Ughjettu / Objet : Demande de cas par cas – Compléments dans le cadre d'un examen au cas par cas (dossier n° F09422067)
PJ : annexe 1 étude faune/flore, annexe 2 photomontage RD 302

En réponse à votre demande de complément en date du 11 août 2022 concernant la demande d'examen au cas par cas pour le projet de recalibrage de la route départementale 302 sur un linéaire de 7Km, comme de Grosseto-Prugna et Albitreccia, la Collectivité de Corse apporte les précisions suivantes ainsi que deux annexes en pièces jointes:

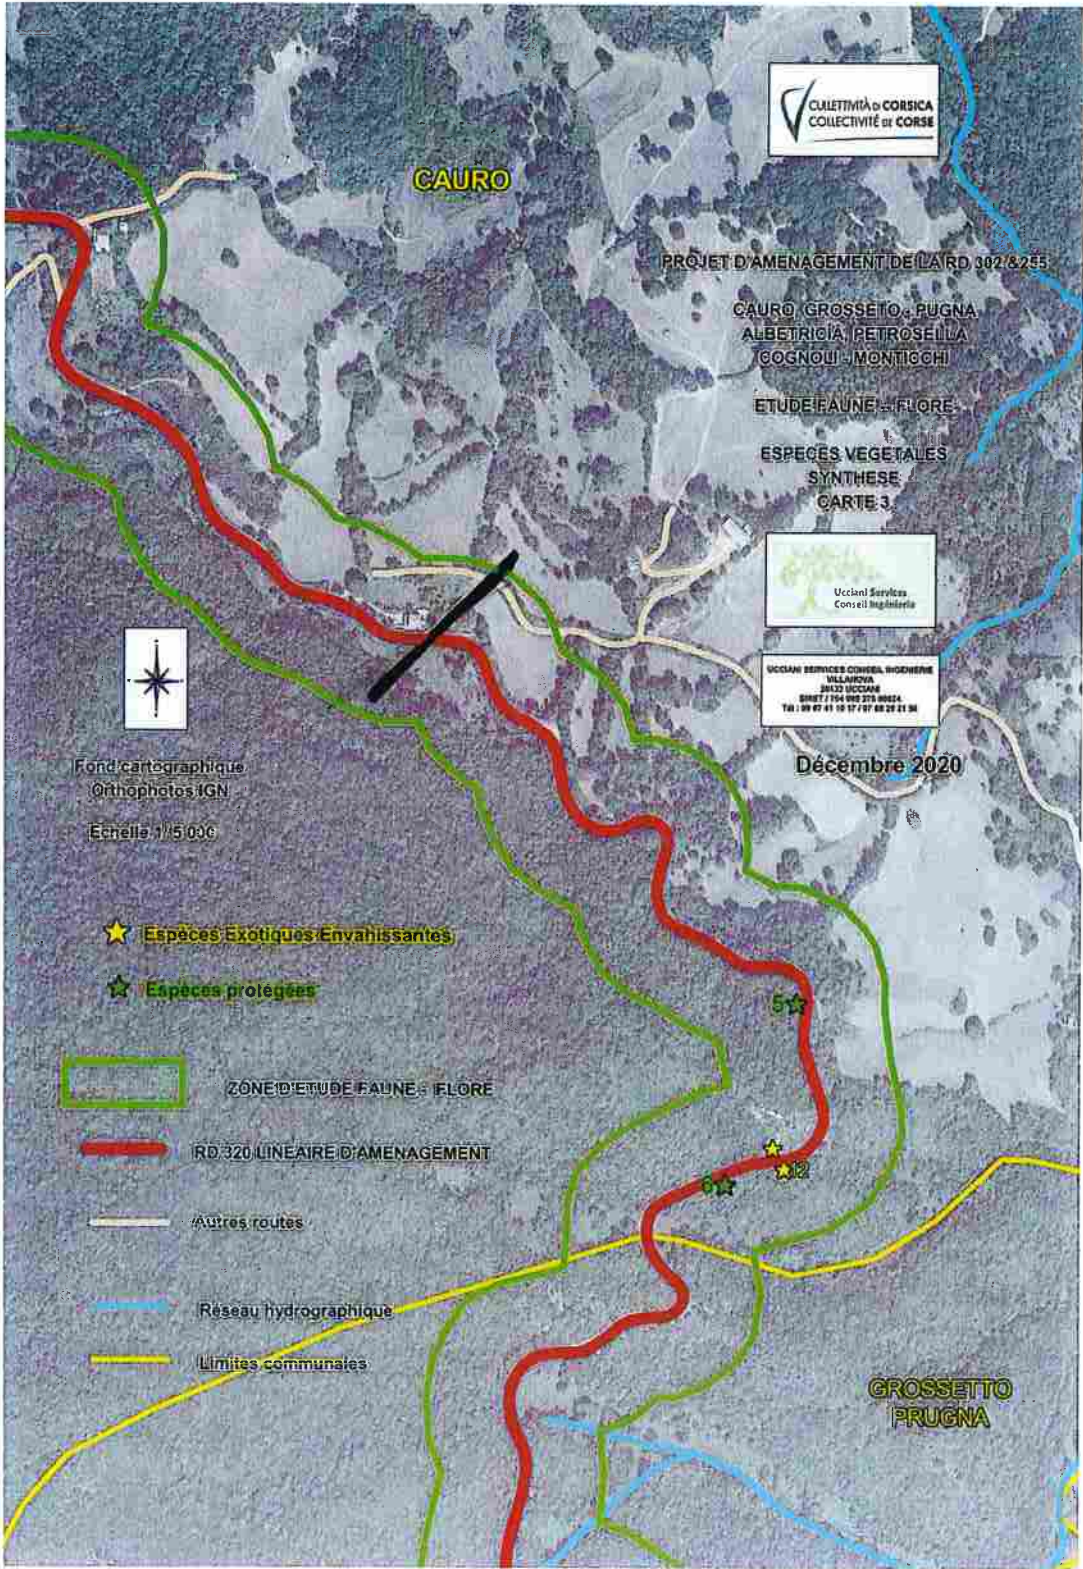
« Il est nécessaire de préciser, par le biais de croquis, esquisses ou photomontages les zones qui seront retravaillées afin de se rendre compte de l'impact final sur le paysage. Il est attendu des propositions sur cet enjeu en fonction de l'analyse menée. Il en est de même concernant le volume de déblais excédentaire. »

Le calibrage de la RD302 sur un linéaire de 7 Km a pour objectifs le recalibrage de la plateforme sur les emprises existantes et la rectification ponctuelle de virages afin d'offrir une chaussée plus confortable et sécurisée aux usagers. Les virages sont traités à l'intérieur pour augmenter la visibilité ce qui présente des talus de 3,5 m maximum. L'ancienne chaussée sera déposée entièrement et le terrain remodelé au profil du milieu naturel. Au vue de la faible hauteur des talus et de la nature des matériaux (arène granitique) l'impact paysager n'est pas prégnant dans le paysage (Cf. extrait du linéaire de la RD302- traitement type d'un virage). La revégétalisation se fera naturellement sans apport de terre végétale.

Au vu du volume de déblais restreint et la possibilité de réutilisation en partie de ce volume, le traitement de l'excédent ne présentera pas d'impact sur le paysage.

LOT 5 : ETUDE FAUNE-FLORE
Communes de Cauro, Grosseto-Prugna, Albitreccia, Pietrosella et Cognocoli-Monticchi
du carrefour RT40 x RD 302 au carrefour RD 255 x 55

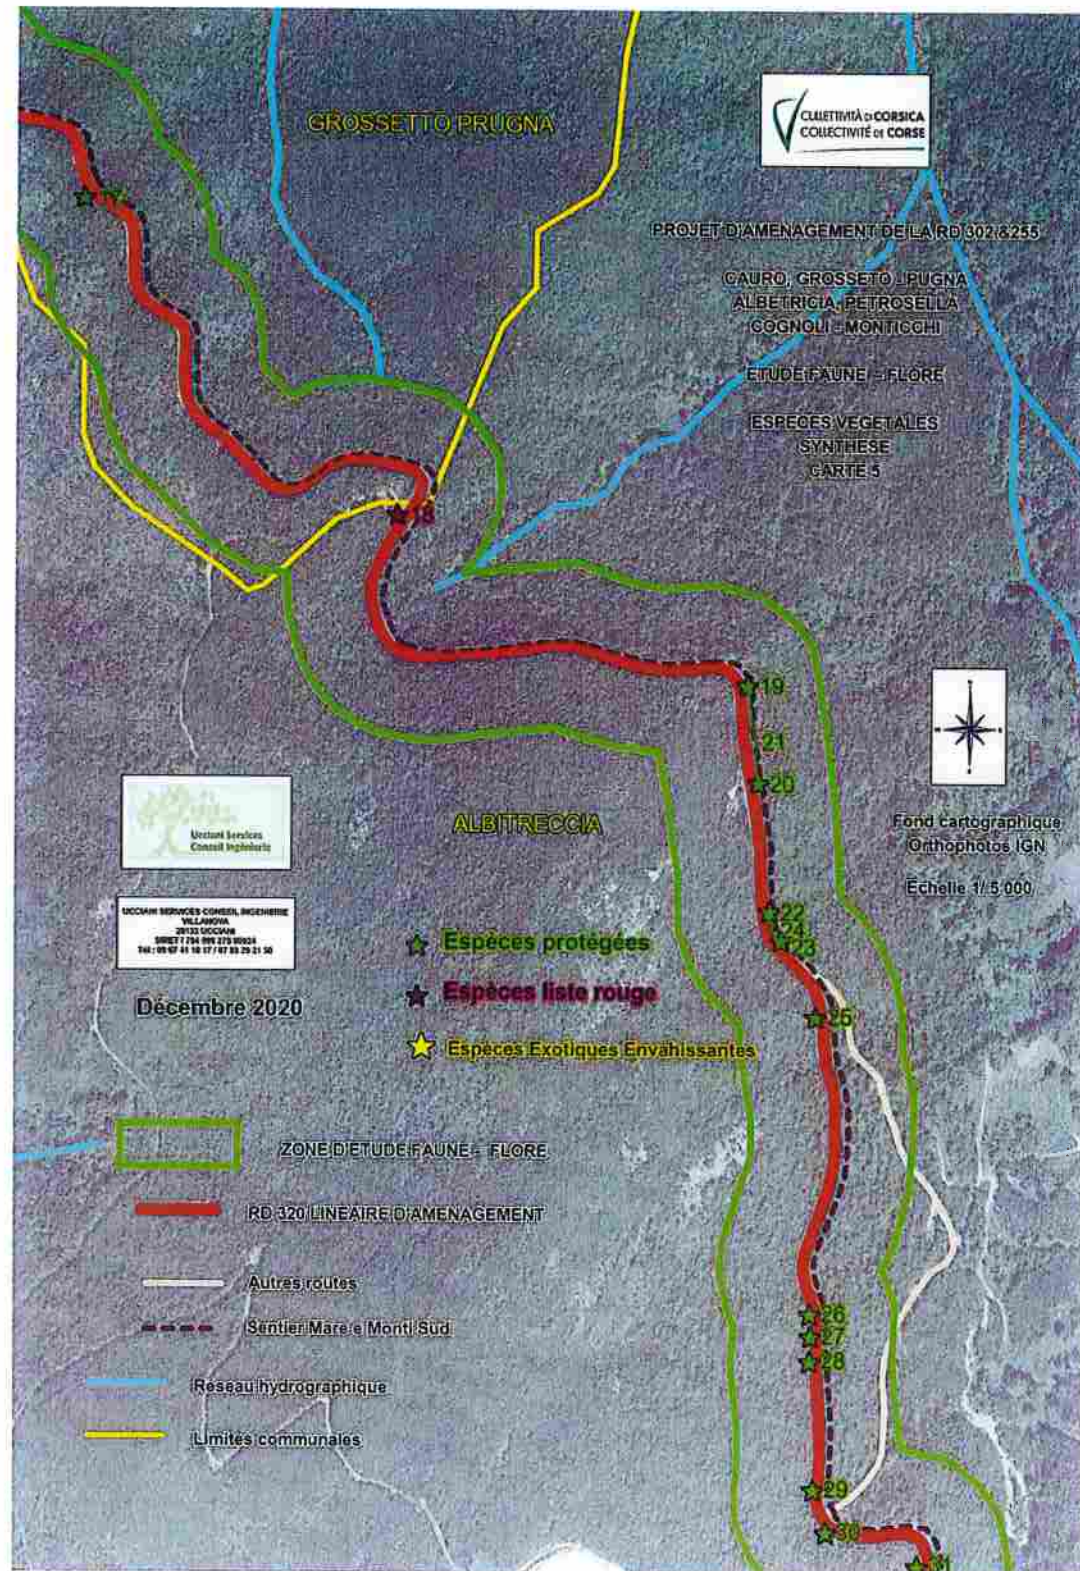
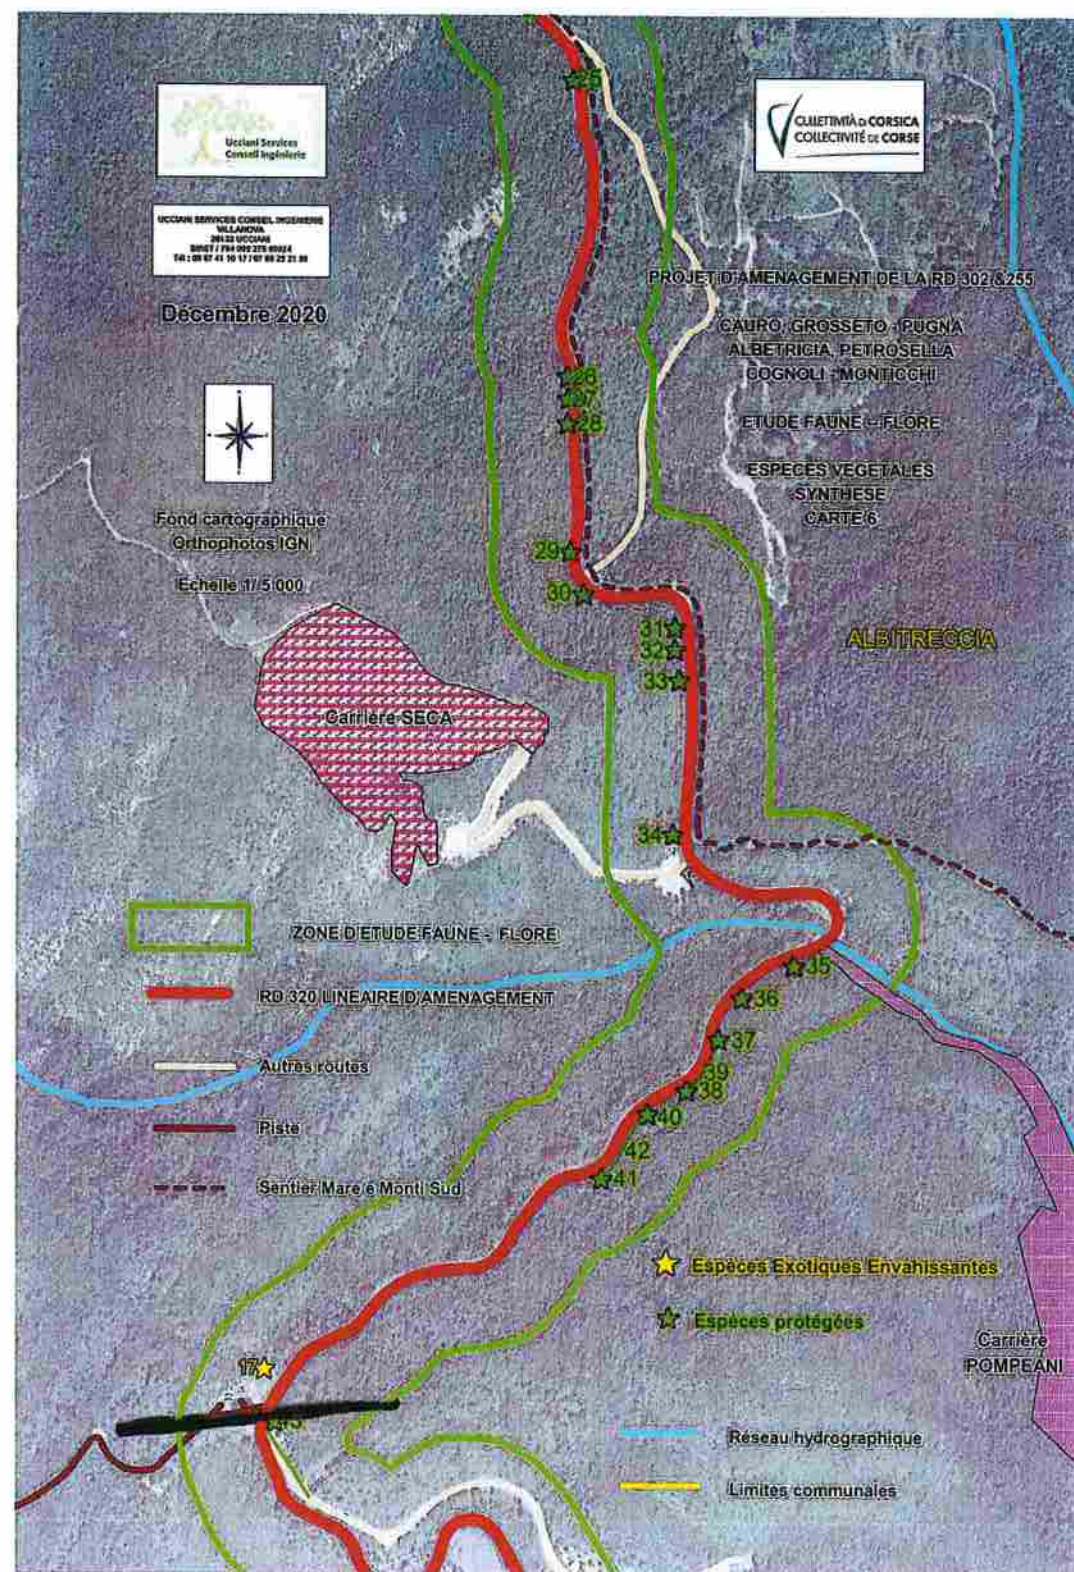
« Le projet est excédentaire d'un volume de 2010 m3 de déblais. Il est nécessaire de préciser où ce volume excédentaire sera déposé, notamment au regard des espèces exotiques envahissantes recensées sur le linéaire concerné par le projet. »

Le volume excédentaire n'est pas concerné par la contamination d'espèce invasives car elles sont situées hors emprise (Cf. extrait de l'étude faune flore avec la localisation des EEV sur le

tronçon concerné par l'examen au cas par cas ; pour rappel l'étude F/F a été menée sur un linéaire beaucoup plus important).
